(再掲) 弊社製品「粉粒体運搬セミトレーラ」をご使用の皆様へ お詫びと無償点検・修理のお知らせ

2018年6月29日、弊社製品 粉粒体運搬セミトレーラ(東邦車輛製車軸使用分)の車軸について無償点検・修理を行う旨、国土交通省にリコールの届出を致しております。不具合の内容は、車軸製作の施工管理不足の結果、一部の車両で溶接の溶け込み不足の可能性があるため、当該車軸に亀裂が発生する場合があります。そのため、そのままの状態で行き続けられると、亀裂が進行し、最悪の場合、車軸が折損するおそれがあります。

改善箇所説明図

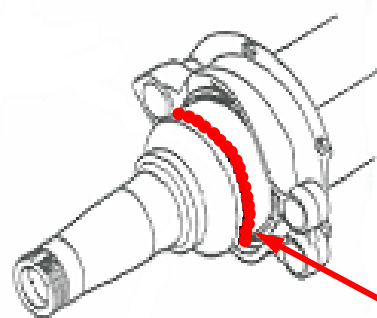
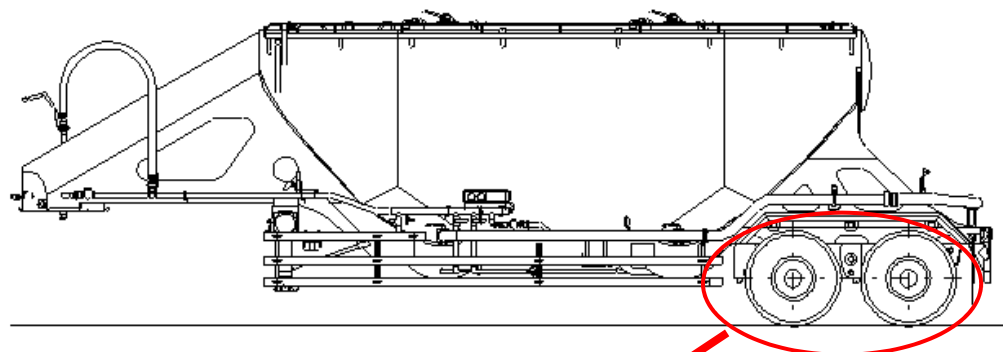
溶接部の亀裂

基準不適合発生箇所

トレーラの車軸において、車軸を製作する自動溶接機の施工管理が不十分なため、一部の車両で溶接の溶け込み不足がある。

そのため、当該車軸に亀裂が発生する場合があります、そのままの状態で行くと、亀裂が進行し、最悪の場合、車軸が折損するおそれがある。

全車両、当該車軸の溶接溶け込み状態を点検する。

点検により溶接溶け込みが不十分なものは、新品と交換する。
